Parere n. 421 del 24 gennaio 2022

Progetto:	<p><i>Verifica di ottemperanza</i></p> <p>Progetto di adeguamento della Diga di Ceppo Morelli sul Torrente Anza Condizioni ambientali n. 6 e n. 7</p> <p>ID_VIP 7506</p>
Proponente:	<p>Edison S.p.A.</p>

Figura 1 - tratta dal PMA del Proponente

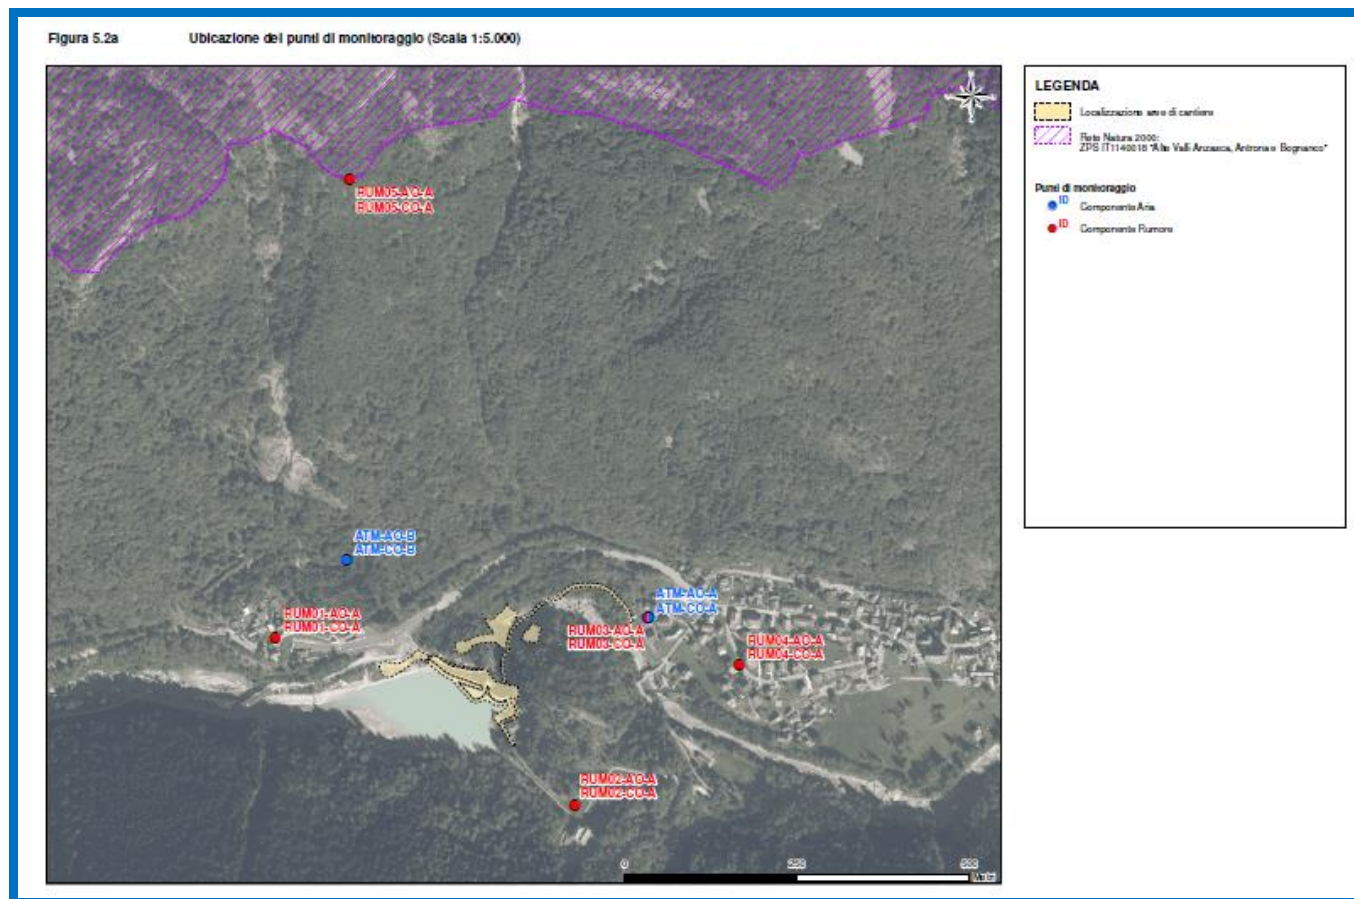
- il Proponente ha redatto e trasmesso un Piano di Monitoraggio Ambientale condivisibile sia per la Componente Atmosfera sia per la Componente Rumore in corrispondenza dei ricettori più esposti e dell'area ZPS IT1140018 "Alte Valli Anzasca, Antrona, Bognanco", per le quali si raccomanda **"un posizionamento adeguato in relazione alle specie presenti, in particolare di avifauna, più sensibili e critiche"**;

- risultano condivisibile le osservazioni formulate dall'ARPA Piemonte nel merito di:
 - o - prevedere un piano di azione che permetta di intervenire in maniera rapida e adeguata qualora si rilevassero delle criticità nel corso del monitoraggio ambientale;

- o - adeguare per la matrice Atmosfera la durata delle campagne di monitoraggio previste nel PMA in ragione di quanto prescritto dall'allegato I del D.Lgs 155/2010 per ciascuna campagna annuale di durata tipicamente pari a 8 settimane equamente distribuite nel corso dell'anno.
